Deckplan 10.1 Blatt 4 TT
vom 23.08.2019
ersetzt
Grunderwerbsplan 4, Unterlage 10.1 Blatt 4
vom 29.08.2014

FESTSTELLUNGSENTWURF

Markt Kleinwallstadt Straße / Abschn.-Nr. / Stat.: St 2309_390_0,500-1,300	Unterlage / Blatt-Nr.: 10.1 / 4 TT Grunderwerbsplan 4 Ausgleichsmaßnahmen 6.6 - 6.9 Maßstab: 1 : 1000
St 2309 Bau einer Ortsumfahrung Kleinwallstadt mit Neubau Mainbrücke südlich Kleinwallstadt	
Aufgestellt: 29.08.2014 / 23.08.2019 Markt Kleinwallstadt  Peter Mäldhof

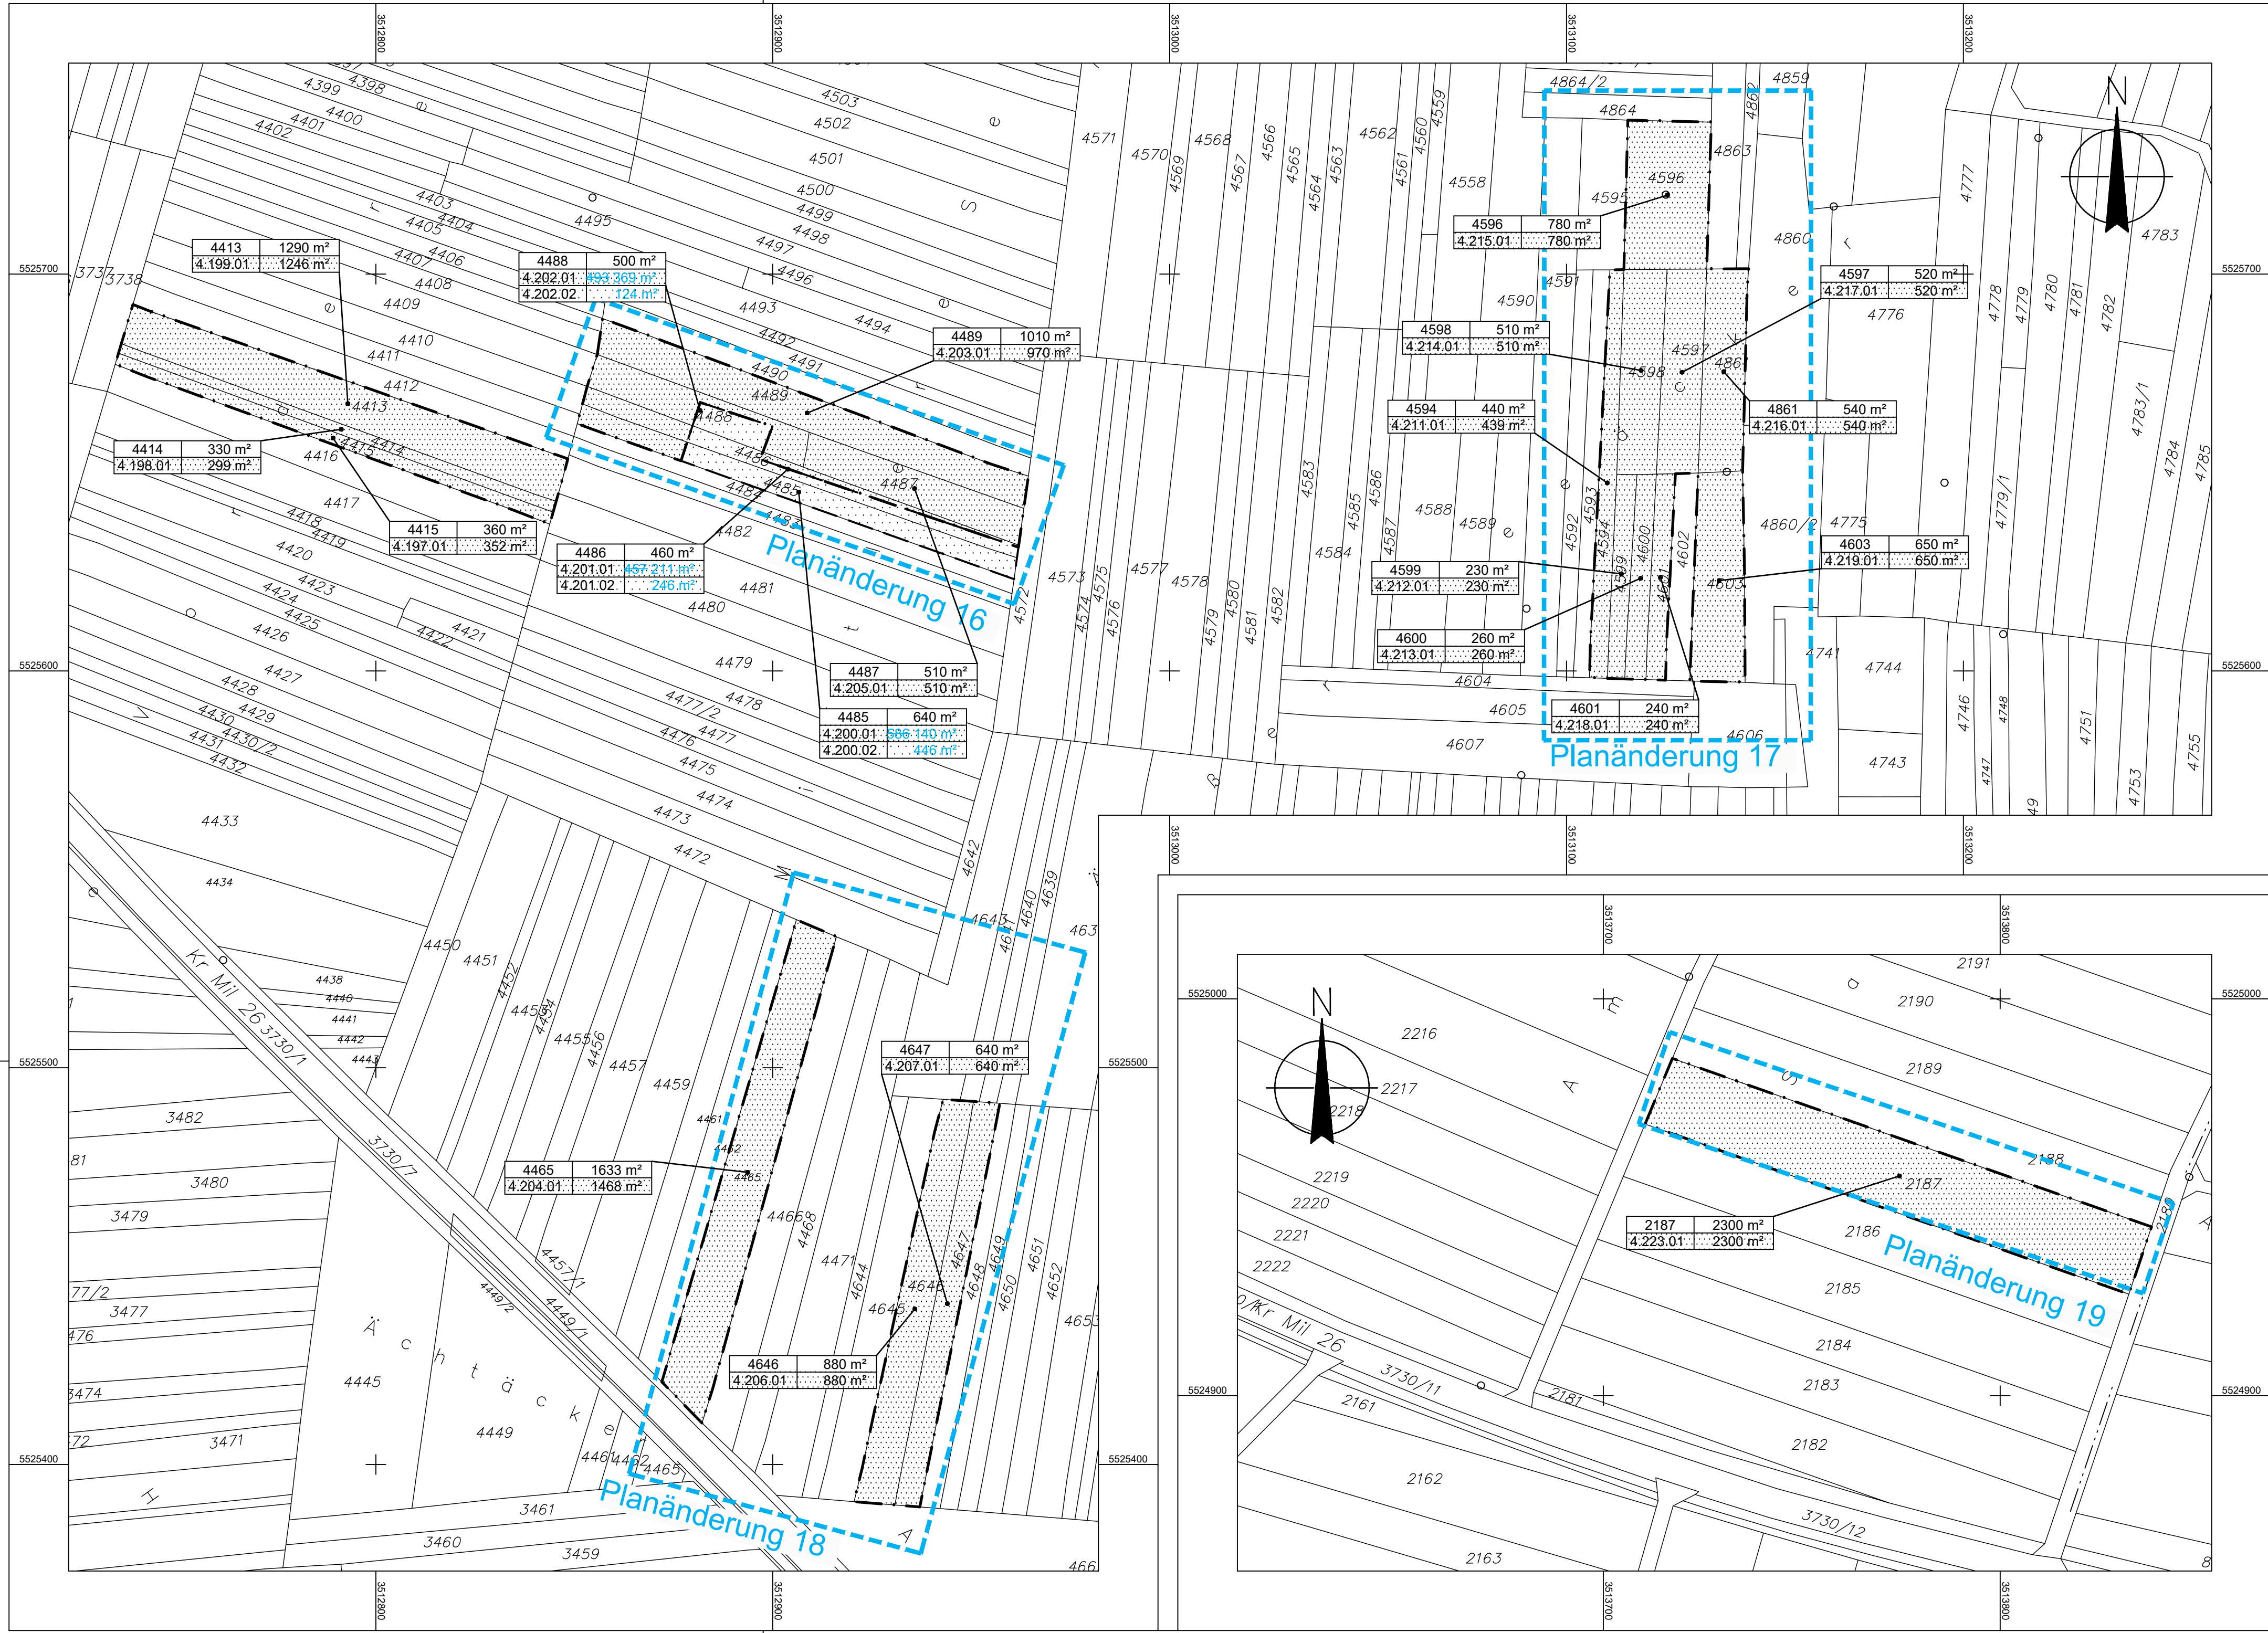
PL 18-19	Maßnahmen A8 und A9: Änderung der Zielkonzeption auf die Ansprüche des Steinkauzes	18.07.2019	Heyne
PL 17	Maßnahme A7: Ergänzung der FCS-Maßnahmen für Zauneidechsen und Fledermäuse	18.07.2019	Heyne
PL 16	Maßnahme A6: Herausnahme von Flächen, textliche Ergänzungen Aktualisierung der Grunderwerbsunterlagen	18.07.2019	Heyne/Trc
Nr.	Art der Änderung	Datum	Zeichen
